Ministero dell'Ambiente e della tutela del territorio e del mare
Direzione Generale per le valutazioni e le autorizzazioni ambientali
Via Cristoforo Colombo, 44
00147 Roma.

Oggetto: Osservazioni al Progetto preliminare tratta AV/AC VERONA - PADOVA lotto funzionale II attraversamento di Vicenza

Allego inserito una pianta schematica dell'ipotesi di arteria stradale sovrapposta alla ferrovia (tavola 2).

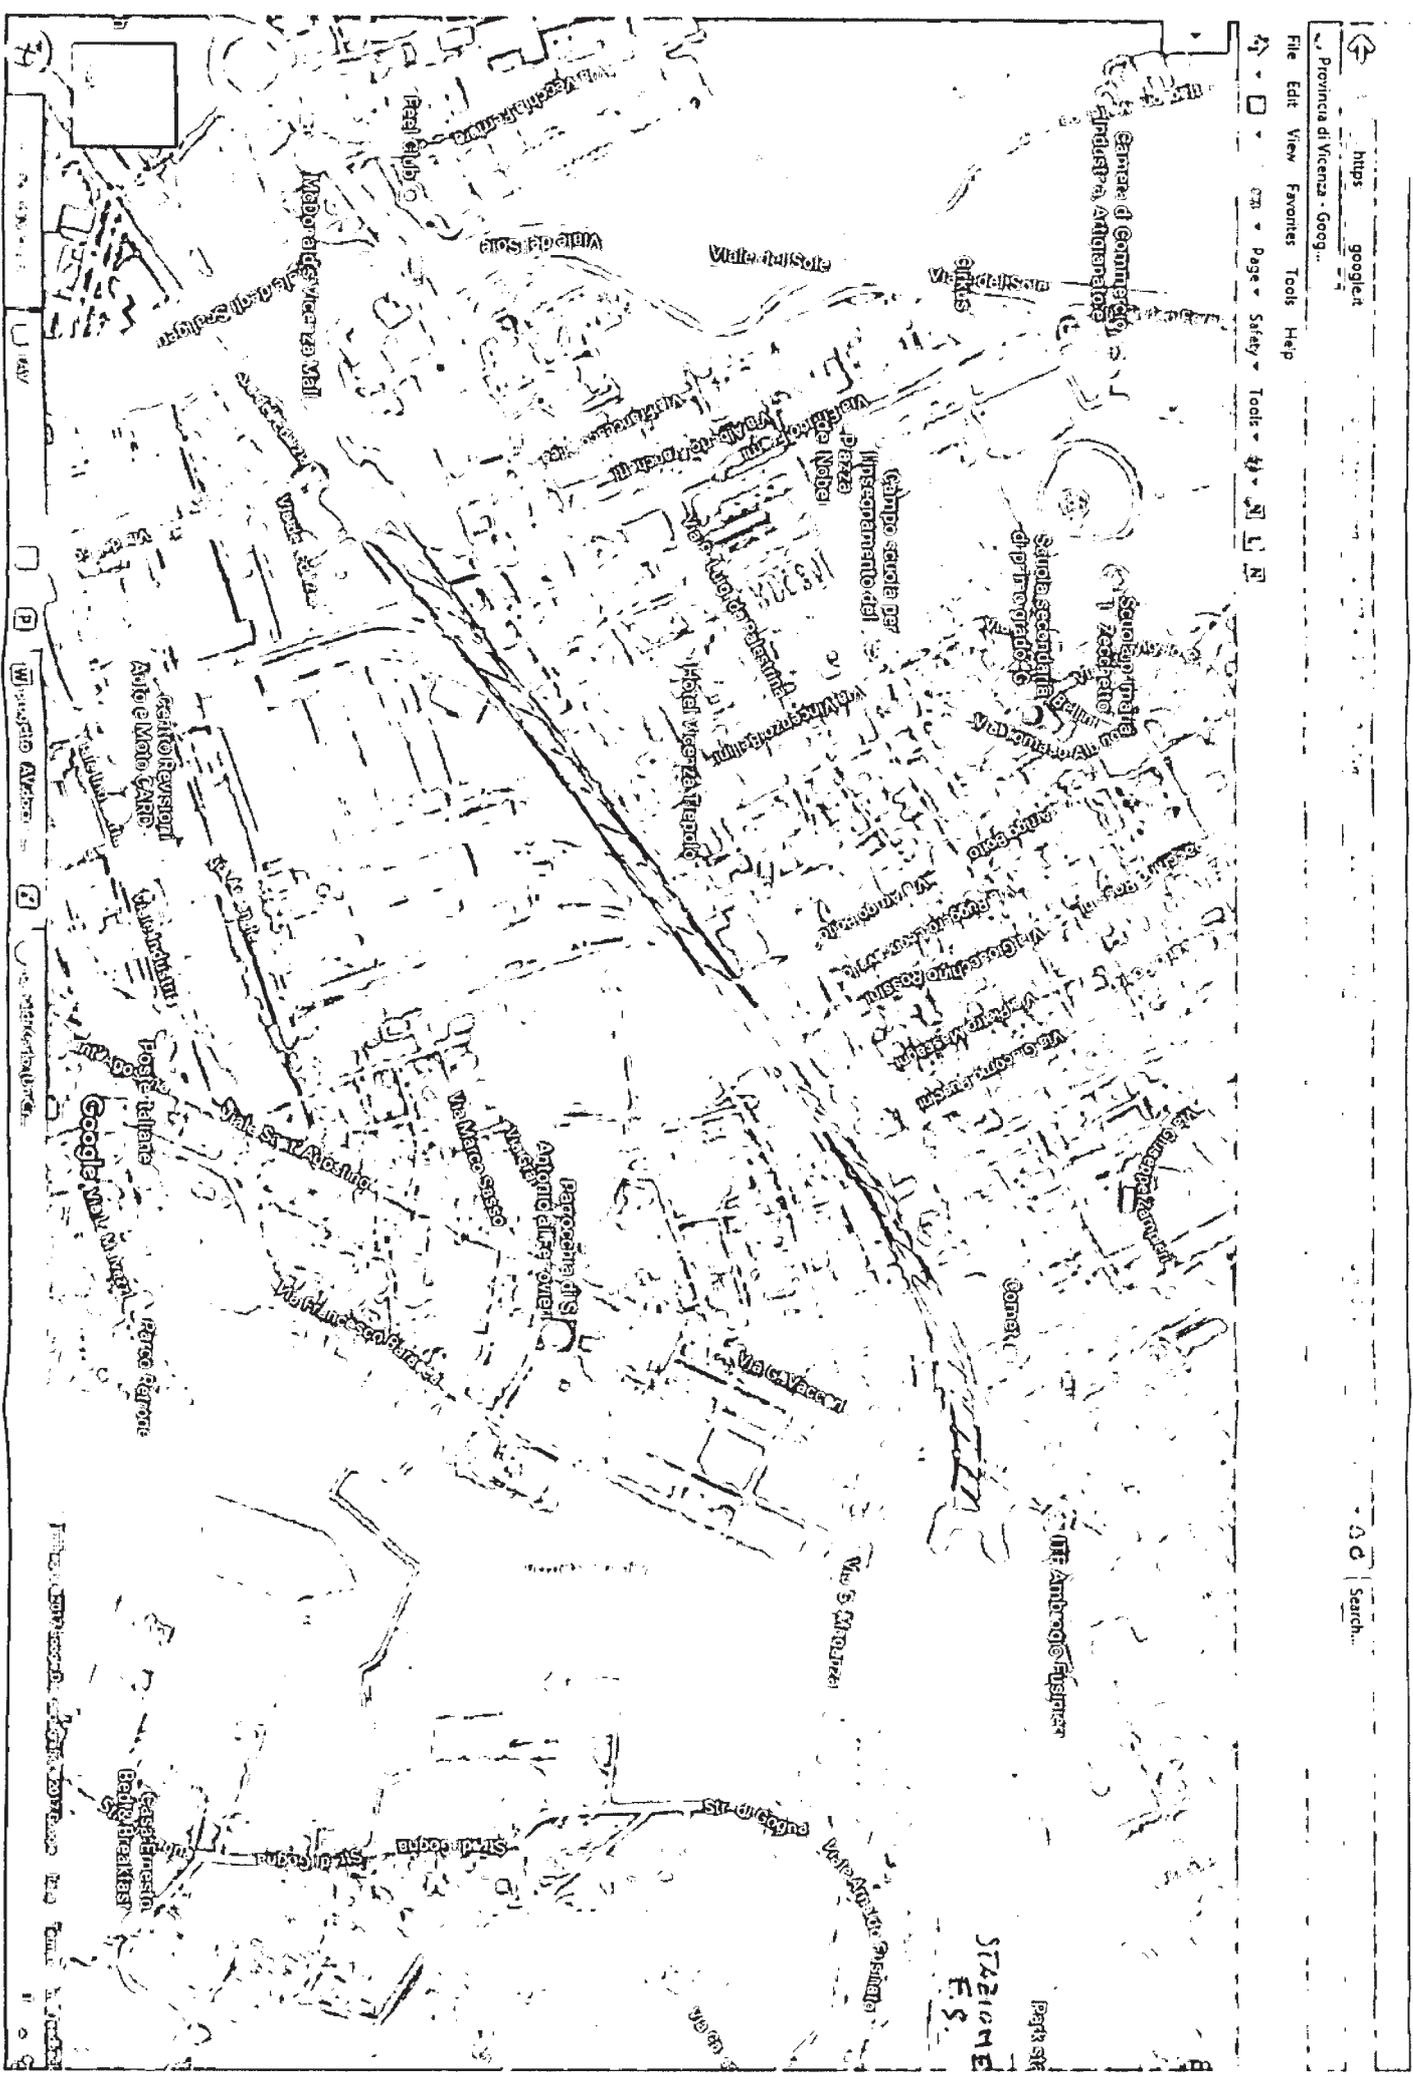
- 1) Sospensione della parte del progetto inerente le opere accessorie nella tratta compresa tra Ponte Alto e la Stazione di Vicenza (tra il km. 47 e il km. 48+500 circa), in quanto i benefici che tali opere arrecheranno saranno inferiori ai disagi che verranno inferti alla popolazione residente nei quartieri limitrofi alla ferrovia; in ordine alla tratta ferroviaria in questione, osservo che la linea AV/AC andrà ad affiancarsi alla linea esistente con aumento dell'inquinamento acustico e delle vibrazioni prodotte dai convogli.
- 2) Interramento della linea ferroviaria tra il km. 47 e il km. 48+400 circa: buona parte, se non tutti tali disagi verrebbero eliminati se nella tratta in esame la ferrovia venisse interrata, a partire dal tratto adiacente a Via dell'Edilizia fino al tratto adiacente a Via Cà Alte, per una lunghezza di 1,4 km. Circa.

- 3) Nuova arteria stradale sovrapposta alla tratta ferroviaria interrata: sulla linea ferroviaria interrata, che comprenderebbe tutti e 4 i binari previsti (i 2 esistenti + i 2 TAV/TAC), si potrebbe far correre l'arteria stradale ora in progetto a Nord della linea: a partire dalla nuova rotatoria 'Parceggio FS', la strada andrebbe a sovrapporsi alla linea interrata all'incirca all'altezza di Via D'annunzio. Pertanto il cavalferrovia/sottopasso di Via Maganza (km. 48+500) andrebbe eliminato, sostituendolo con un incrocio a livello (rotatoria) sito proprio all'inizio del punto in cui la strada andrà a sovrapporsi alla ferrovia. La nuova strada poi proseguirebbe fino all'altezza di Via dell'Edilizia, punto in cui la linea ferroviaria tornerebbe in superficie, per riconnettersi alla viabilità esistente o immettendosi nello svincolo della tangenziale (Via degli Scaligeri) o tramite altra soluzione (comunque mi sembra che la zona si presti a varie ipotesi). Ovviamente tutte le altre opere accessorie previste dal piano a questo punto andrebbero eliminate: del Cavalferrovia di Via Maganza si è detto; andrà anche eliminato il Sottopasso dell'Arsenale e tutta la strada progettata da Rotatoria dell'Industria al sottopasso medesimo (per maggior chiarezza si vedano pp. 52-58 della Relazione Illustrativa Generale e relative figure 10.5, 10.6,1). Quanto all'attuale cavalcavia di Via Ferretto de' Ferretti e alla passerella pedonale di Via D'annunzio, bisognerà valutare se sia possibile eliminarli, consentendo nel contempo un'agevole attraversamento dell'arteria specie a ciclisti e pedoni.

Trattandosi di una strada 'a livello' sarà piuttosto agevole progettare rotatorie e incroci per consentire il collegamento con la viabilità esistente, collegando alla nuova arteria molte delle laterali che ora 'muoiono' contro la ferrovia, con svolta obbligatoria a destra e inversione di marcia possibile nelle rotatorie.
